DIO - RK Kamýčká, Roztocká - E1 situace přechodné úpravy provozu

Rekonstrukce ČSOV Kamýčká (084), Praha 6 - gravitace a výtlač; Číslo akce 1/1/C83/01;
Investor: Pražská vodohospodářská společnost a.s.; Zhotovitel: ZEPRIS s.r.o.
Zpracovatel: Dopravní a inženýrské projekty s.r.o. Martin Kubát
Měřítko: 1:500 Datum: 05/2026

Vypořádání připomínek PČR
KRPA-169043-2/ČJ-2006-0000DŽ ze dne 4.6.2026
 (citace vč. *revizní poznámky*)

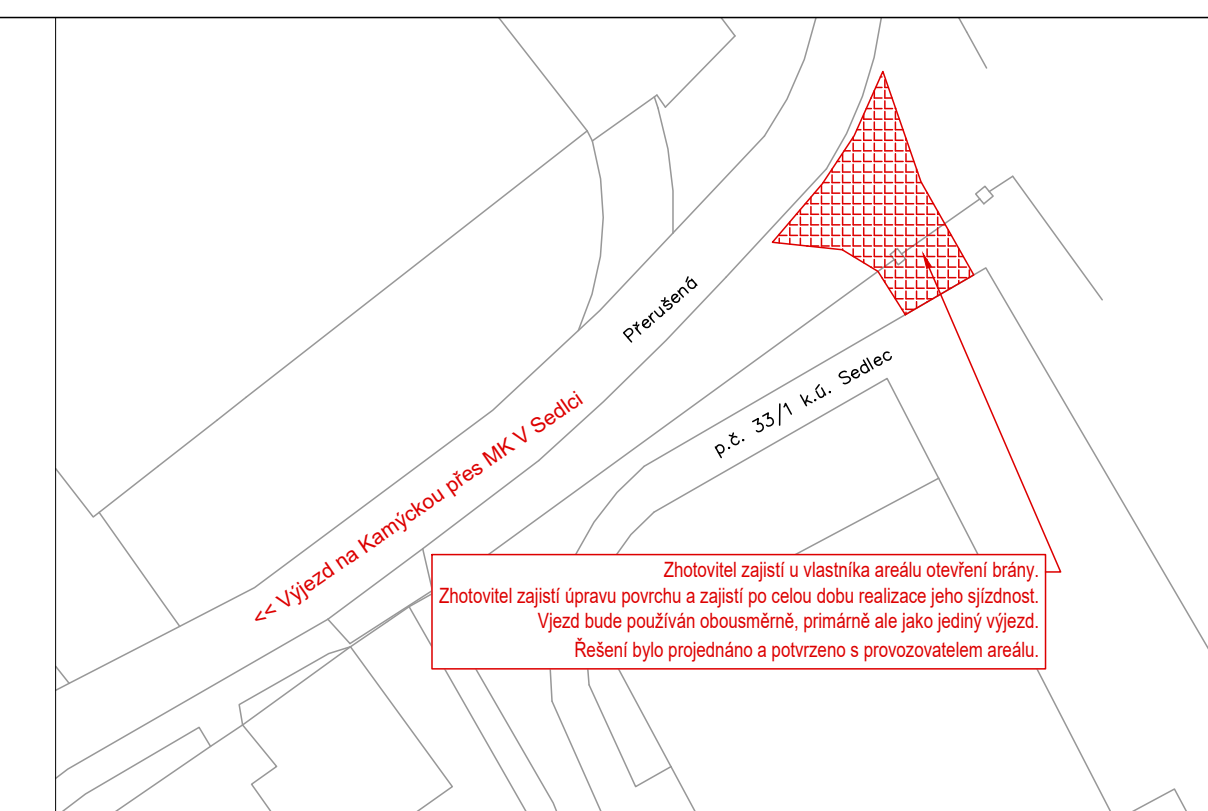
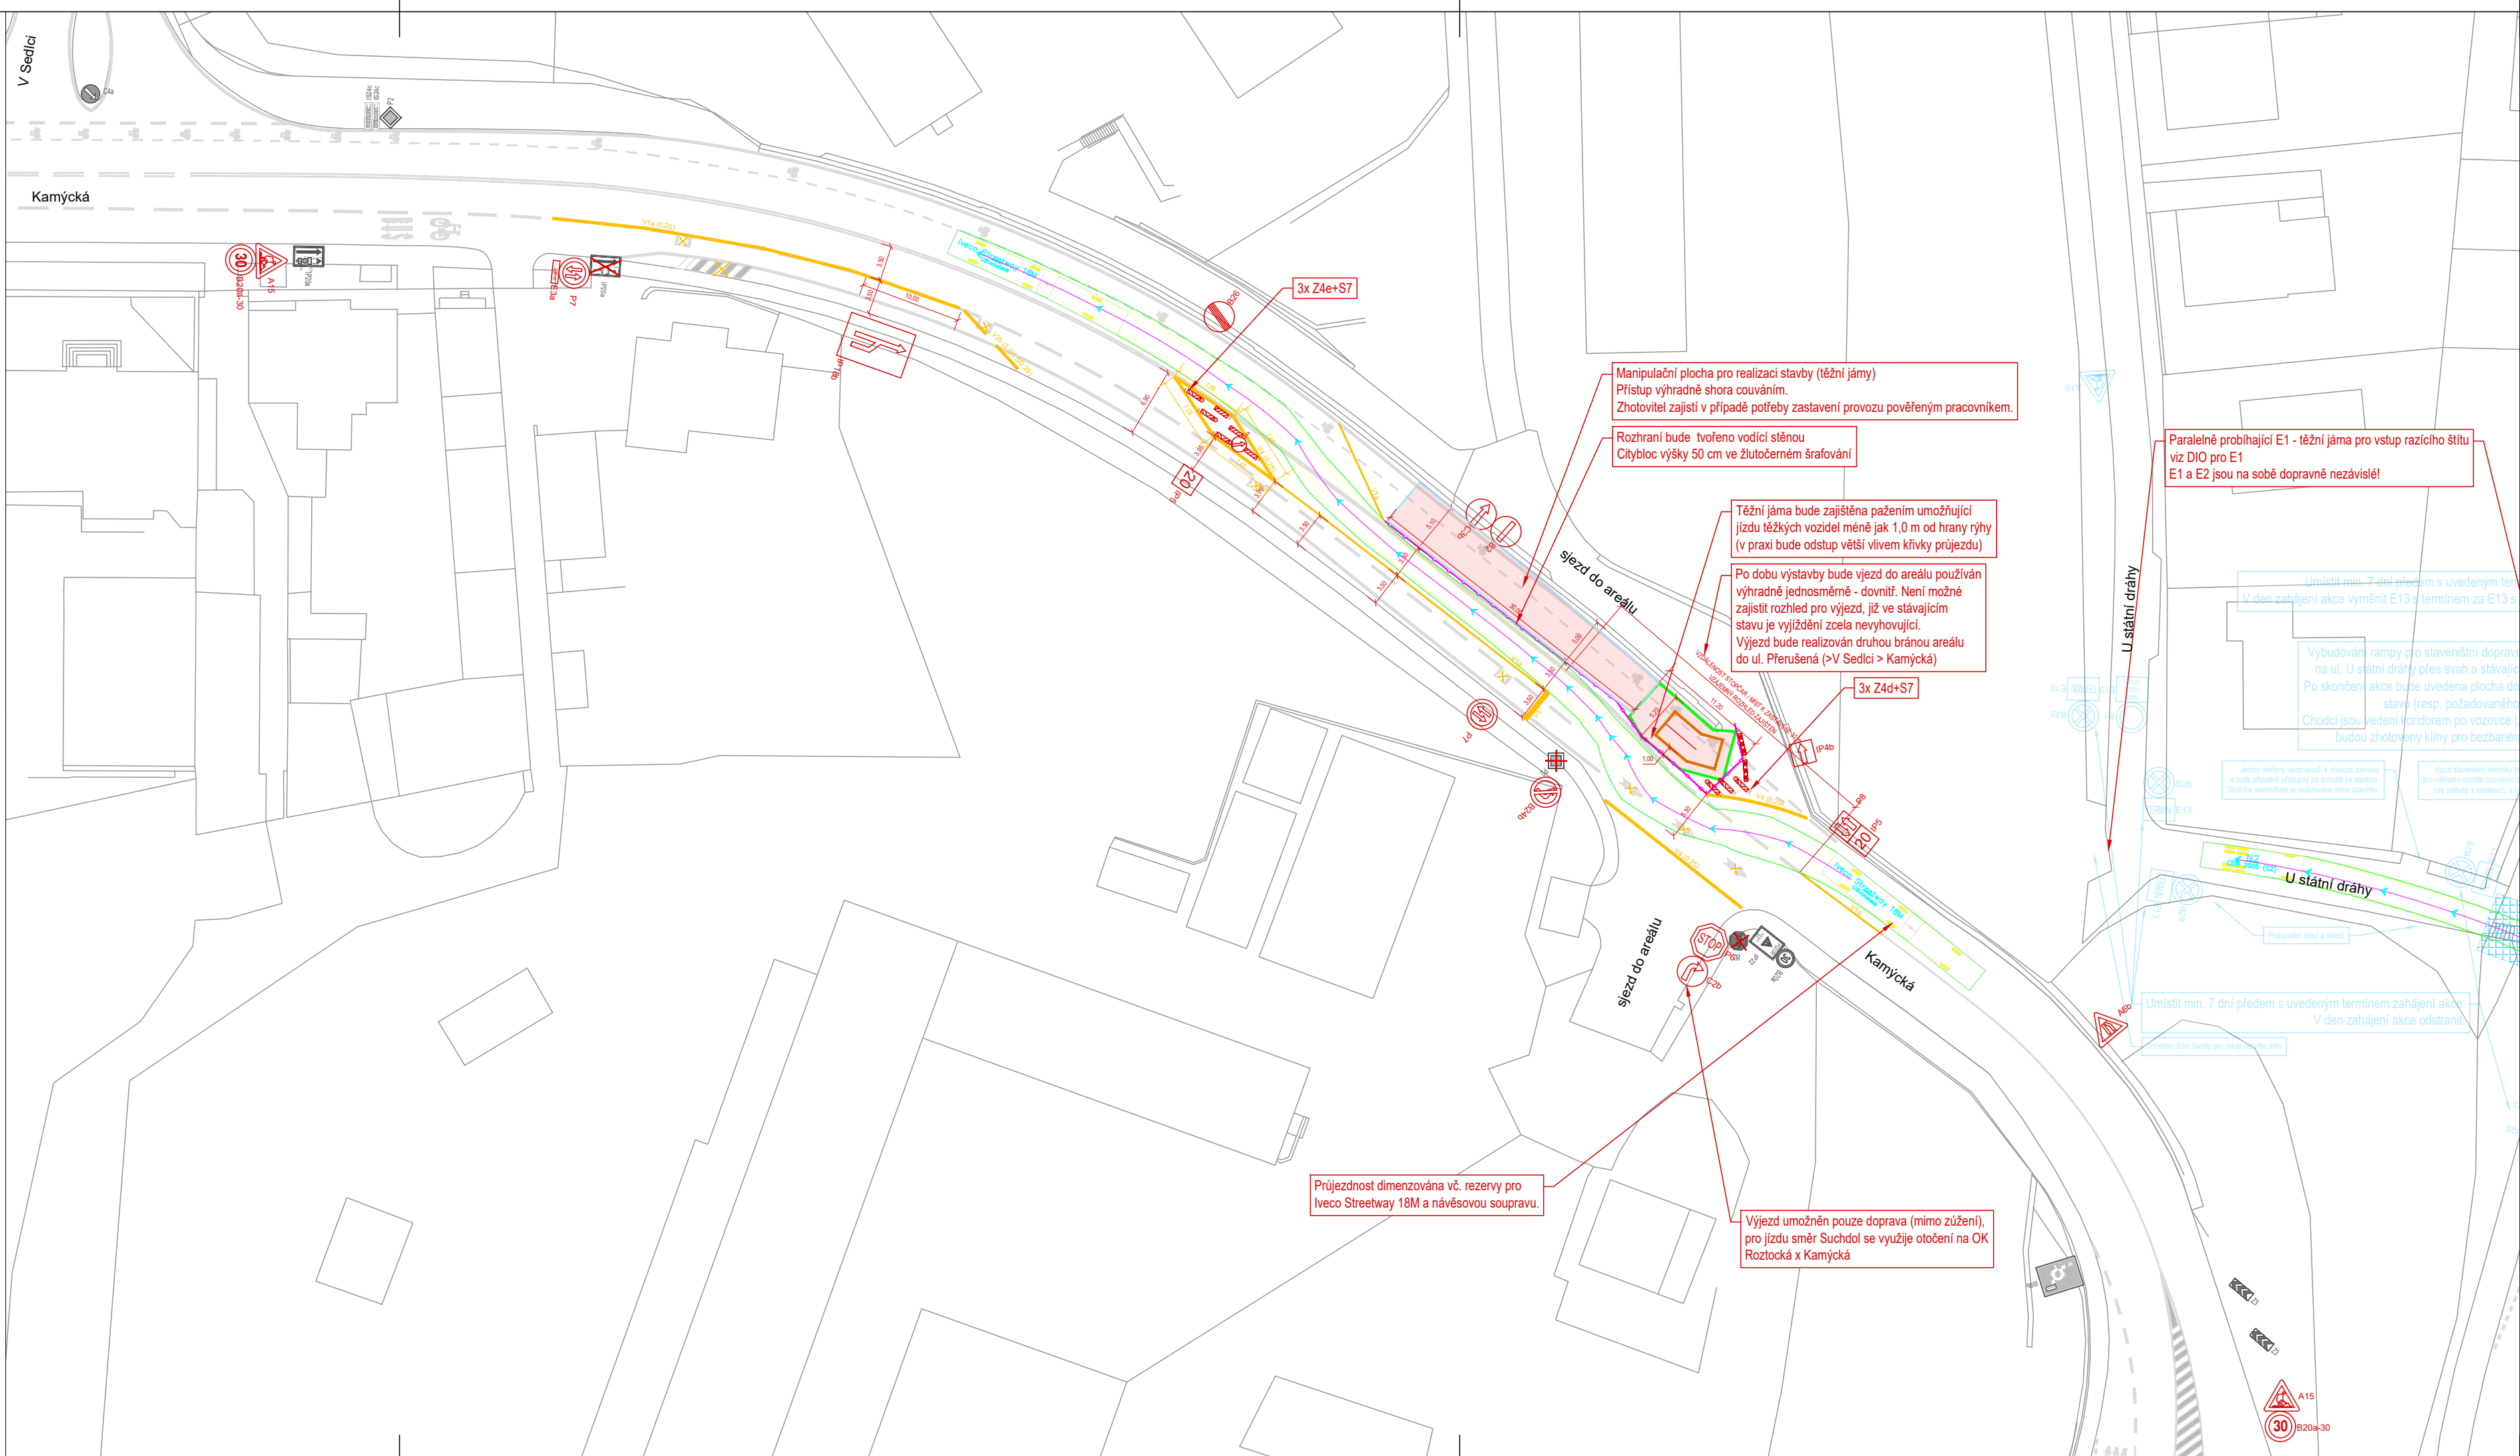
K předloženým návrhům však máme následující připomínky, které je třeba vyřešit.
 Nesouhlasíme s umožněním vjezdu cyklistů na chodník, který nemá pro tento provoz šířkové parametry, přičemž i způsob příjezdu nepovažujeme vzhledem k navrženému opatření za dostatečně bezpečný. *Jediné možné oddělené vedení cyklistů v prudkém stoupání komunikace bylo odstraněno. Cyklisté budou stoupat úsek přes 50 m bez reálné možnosti bezpečného předjetí ostatními účastníky.*

Vodorovné dopravní značení V5 ve směru z centra považujeme za nadbytečné, naopak postrádáme upozorňující informaci o zúženém profilu komunikace a chybějící svislé dopravní značení ukončující vyhrazený jízdní pruh či uspořádání jízdních pruhů. *Doplněno (resp. redukováno) dle požadavků.*

První sestava směrových desek by vzhledem k termínu akce a druhu komunikace měly být doplněny přerušovaným žlutým světlem S7. *Doplněna další sestava S7 (DC).*

Veškeré vodorovné dopravní značení by mělo být doplněno popisem s uvedením patřičných parametrů, přičemž popisy veškerého dopravního značení by mělo být řešeno jednotnou a čitelnou formou. *Popisky doplněny a sjednoceny. Jeden výskyt V2b upraven z (1,5/1,5/0,25) na (3,0/1,5/0,25).*

Vzhledem k předpokládaným kongescím dopravy by o akci tohoto typu měly být informováni účastníci silničního provozu v širším okolí, kteří by mohli využít jinou vhodnější trasu.
Jedná se o období prázdnin s významným poklesem provozu (vč. období mimo výuku ČZU), vhodnější trasa bez významné zajiždky pro všechny druhy motorizovaných účastníků provozu není k dispozici (např. Horoměřice s obratem na přestavovaném MÚK D7xAviatická; Horoměřice dále přes Jenerálku a zatíženou ul. Horoměřická; Roztoky) - opatření je vzhledem k časovému období realizováno s nejmenšími možnými dopady na tvorbu kongescí a s ohledem na stav ostatních tras není žádoucí dopravu zbytečně cíleně přesměrovávat. MHD je díky stávajícímu (a prodlouženému) VJP proti vlivům možných kongescí dostatečně chráněna.

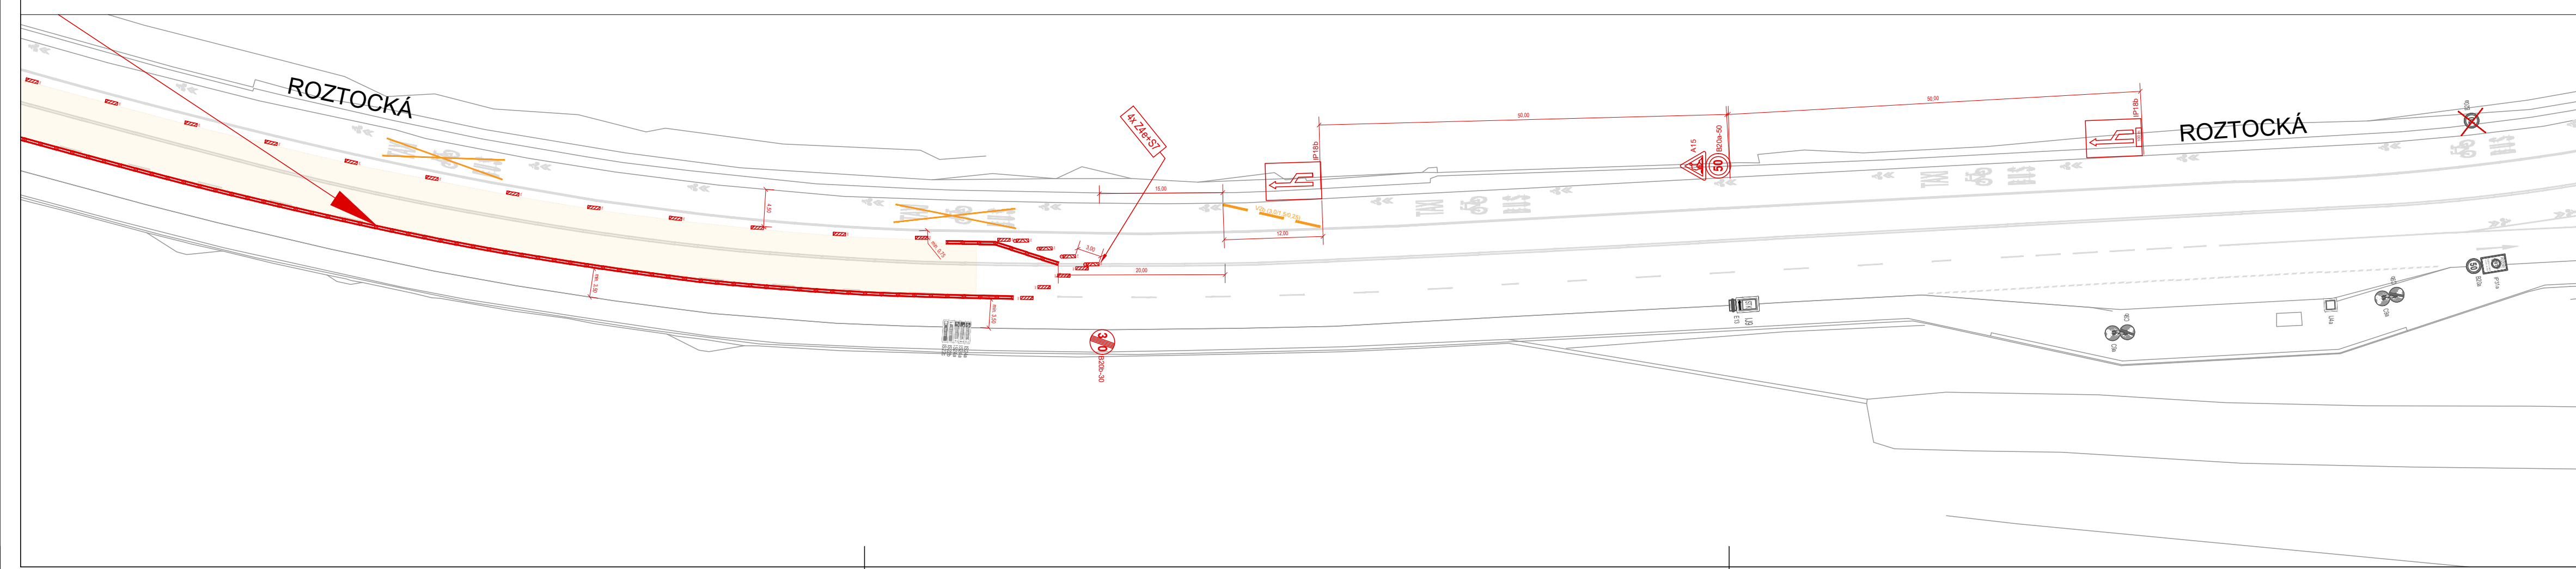
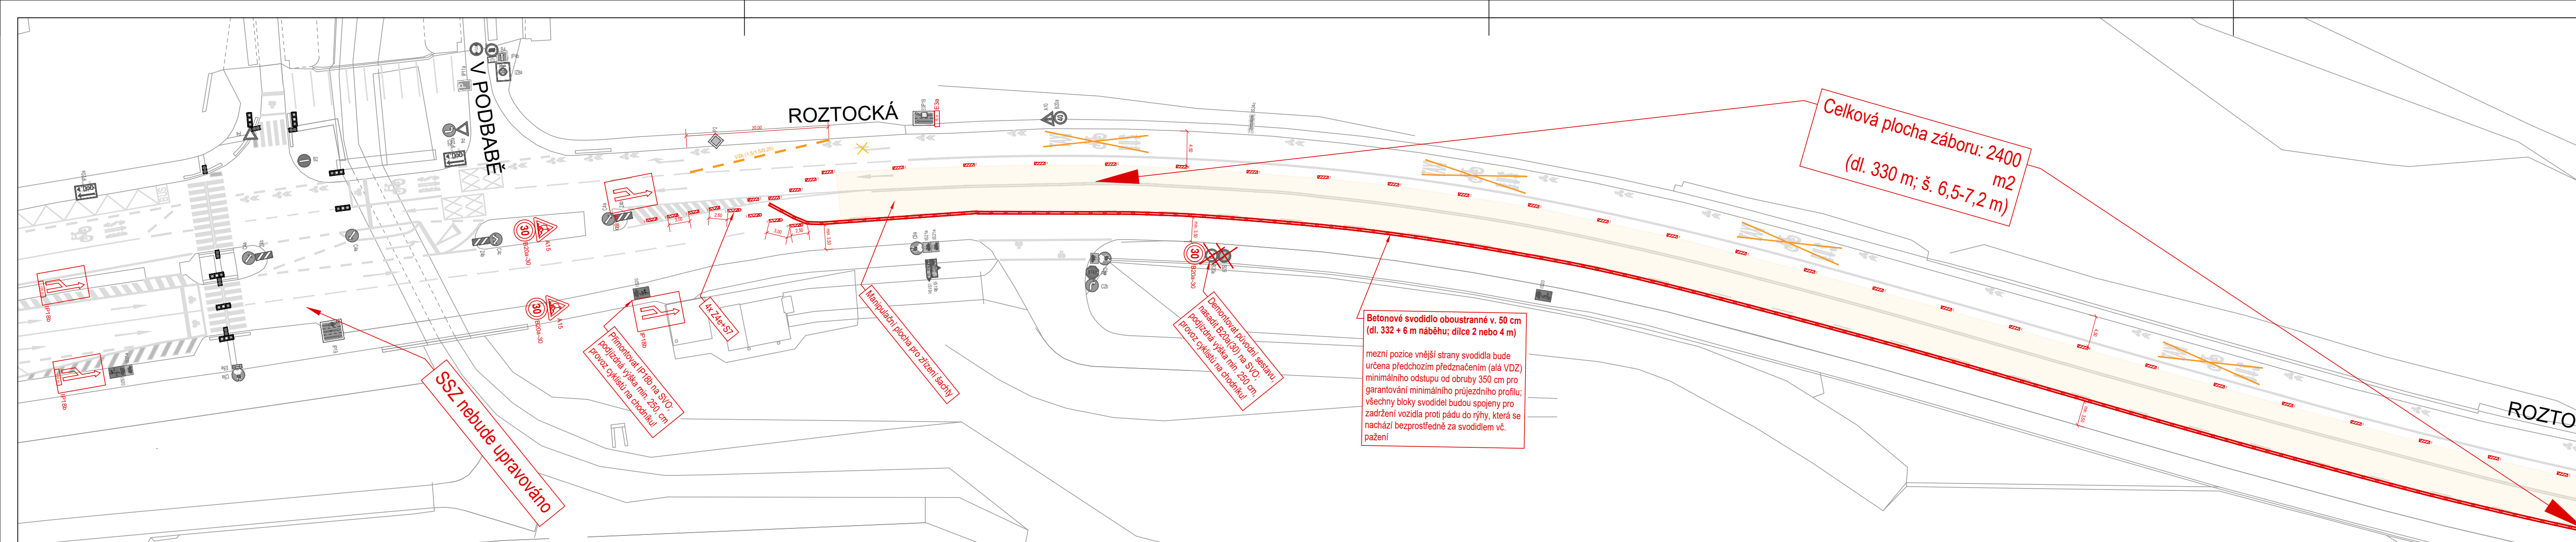
První sestava směrových desek by vzhledem k termínu akce a druhu komunikace měly být doplněny přerušovaným žlutým světlem S7. První sestava směrových desek v daném směru již sestavu S7 obsahovala - doplněny popisky pro zdůraznění umístění S7.

Navržené d. zn. IP18b v těsné blízkosti označených záborů považujeme v souladu s výše uvedenou platnou právní úpravou za nadbytečné, a tedy v rozporu s § 78 odst. 2 zákona č. 13/1997 Sb., o pozemních komunikacích, v platném znění. Jejich umístění není také v souladu s TP66.

Veškeré vodorovné dopravní značení by mělo být doplněno popisem s uvedením patřičných parametrů, přičemž popisy veškerého dopravního značení by mělo být řešeno jednotnou a čitelnou formou. Popisky doplněny a sjednoceny.

Návrhy obsahují duplicitní upozornění na práci na silnici či omezené nejvyšší dovolené rychlosti. Jedna (záměrná) duplicita A15+B20a odstraněna (E3.1 - DC). Duplicita B20a (30 km/h) je vzhledem ke stísněným podmínkám a typu prací hned za hranou svodidel ponechána, zvlášť ve spojení s typicky velmi rychlou jízdou vozidel v tomto úseku a že je potřeba, aby tuto rychlost podél záboru co nejvíce řidiči dodrželi. Duplicita A15+B20a u OK Roztocká x Kamýcká (E3.2 - DC) je nutná kvůli včasnému rozpoznání řidičem manévrujícím v OK s omezenými schopnostmi rozhledu a soustředěním pohledu i mimo standardní umístění. Pokud PČR trvá na odstranění této duplicity, prosíme o výskrtnutí konkrétní SDZ v rámci řízení u silničního správního úřadu.

Odkaz je na neexistující paragraf v zákoně 13/1997 Sb. Pokud se jedná o zákon č. 361/2000 Sb. "o silničním provozu" se shodným číslem paragrafu a odstavce, domníváme se, že smysl příslušného ustanovení zcela naplňuje a že navržené SDZ IP18b je zcela žádoucí s ohledem na redukci počtu pruhů a polohu zábrny. Pokud PČR na tomto trvá, prosíme o označení a výskrtnutí konkrétní SDZ v rámci řízení u silničního správního úřadu. Za rozporné s TP66 umístění IP18b s ohledem na místo a funkci nepovažujeme, ačkoli modelová situace TP66 uvažuje zpravidla/vzorově s odlišnými vzdálenostmi.
